残留熱除去系配管及び原子炉格納容器電気配線貫通部の変更認可申請に伴う影響について

補足-2 【設計及び工事計画変更認可申請書に
添付する書類の整理について】

残留熱除去系 A 主配管変更箇所一覧

主配管変更概略図 (No.①、②)

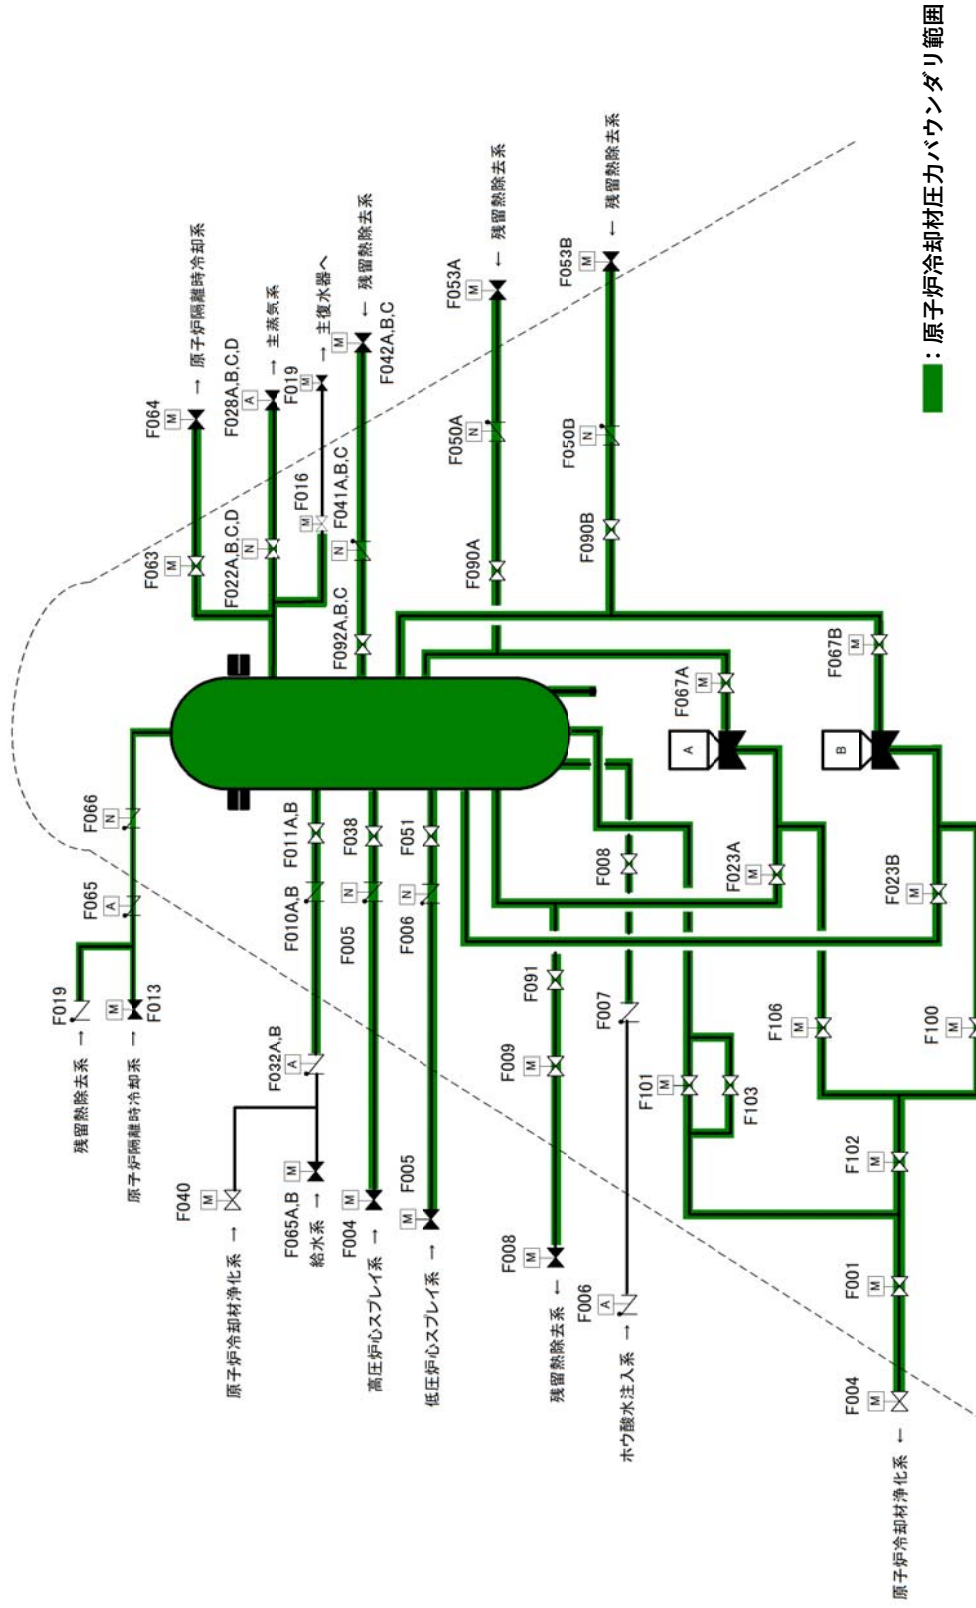
- ① E12-F048A取替に伴う取替範囲の見直し (SGV410・TEE、PIPEの追加)
- ② SGV410・TEEの追加により、SM41B・PIPEの削除
